ZP.271.13.2021

dot.: **postępowania na „Budowa zbiornika retencyjnego na granicy miejscowości Banino i Rębiechowo”**

## Odpowiedzi na zapytania wykonawców dotyczące treści SWZ

**Szkie.** Orientacyjna lokalizacja istniejących obiektów, w kolizji z zaprojektowaną drogą dojazdową do zbiornika.

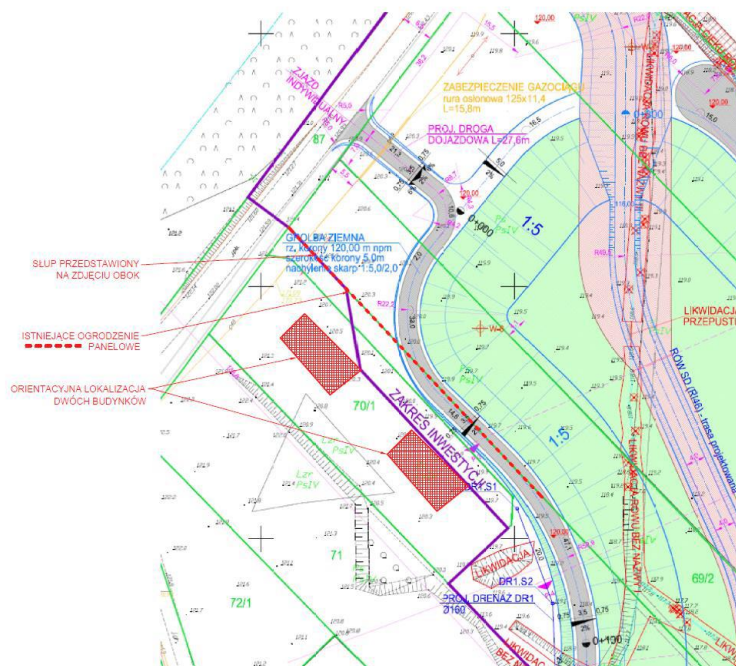
Wg załączonej do projektu budowlanego mapy do celów projektowych, droga dojazdowa zlokalizowana jest częściowo na działce nr 70/2, tuż przy granicy z działką 70/1, na której obecnie zlokalizowane są dwa budynki. Z analizy mapy do celów projektowych oraz wizji w terenie z dnia 28.09.2021, na działce nr 70/2 (w miejscu lokalizacji przyszłej drogi dojazdowej do zbiornika) znajduje się ogrodzenie oraz nawierzchnia utwardzona. Czy w związku ze stanem aktualnym, który różni się od stanu z 2019r., kiedy Wojewoda Pomorski zatwierdził projekt budowlany, Wykonawca robót będzie zobowiązany do wykonania projektu zamiennego drogi/zbiornika lub do rozbiórki ogrodzenia i nawierzchni utwardzonej, będącej w kolizji z zaprojektowanymi pracami? Przedstawiamy poniżej zdjęcie z wizji oraz wycinek planu zagospodarowania terenu z przedstawioną przybliżoną lokalizacją obiektów, o których mowa powyżej. Ponadto zaznaczamy, iż wg decyzji Wojewody Pomorskiego WI-III.7840.3.2.2019.EL z dnia 18 września 2019r., pkt. 6, podpunkt 6.2. określono sposób korzystania z nieruchomości dla działki nr 70/1 „Zakaz lokalizacji budynków nie związanych z ochroną przeciw powodzią”.

**Zdjęcie.** Wizja lokalna z dnia 28.09.2021r. Słup napowietrznej linii, od którego odniesiono odległości na plan zagospodarowania terenu.

Zamawiający wystąpi do właściciela przyległych nieruchomości o przesunięcie ogrodzenia zgodnie z granicami i ograniczeniami nałożonymi na te nieruchomości. Natomiast w opinii Zamawiającego istniejący słup będzie wymagał ewentualnie przesunięcia liniowego, co będzie obowiązkiem Wykonawcy.
